Keuringsverslag van een elektrische laagspanning- en zeer lage spanningsinstallatie

NIET CONFORM!

Straatnaam Kwadestraat
 Huisnummer 179
 Busnummer
 Postcode 8560
 Gemeente Wevelgem
 Land België

Controlebezoek van een oude huishoudelijke elektrische installatie van een wooneenheid bij verkoop op vraag van de verkoper volgens (KB 08/09/2019) - AREI Boek 1- 8.4.2. en 8.2.1. en 4.2.4.3.

Afbeelding schakel- en verdeelbord:

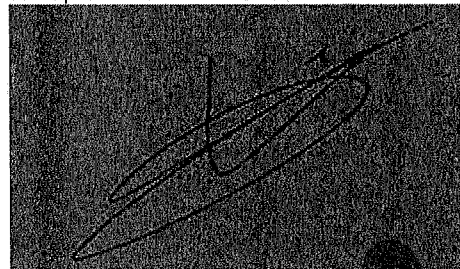
- 15.07 Verdeelbord dient vervangen te worden, de beschermingsgraad tegen rechthoekige aanraking is onvoldoende. (Boek 1 Onderafdeling 4.2.2.3.)
- 15.10 Niet gebruikte invoeringen van het verdeelbord zijn niet correct of onvoldoende afgedicht. (Boek 1 Afdeling 5.1.4. en 4.2.2.3.)

- 15.11 Interne verbindingen en/of doorsnede van de verdeelrails en verbindingen in het bord zijn onvoldoende. (Boek 1 Onderafdeling 4.4.1.1. en 4.4.1.5.)

- 17.02 De smeltveiligheidshouders of houders van automatische schakelaars dienen voorzien te worden van kalibreerelementen. (Boek 1 Onderafdeling 5.3.5.5.A.)

- 17.07 Zekeringen en automaten ter bescherming van éénzelfde stroombaan moeten dezelfde nominale stroomsterkte hebben. (Boek 1 Onderafdeling 4.4.1.5.)
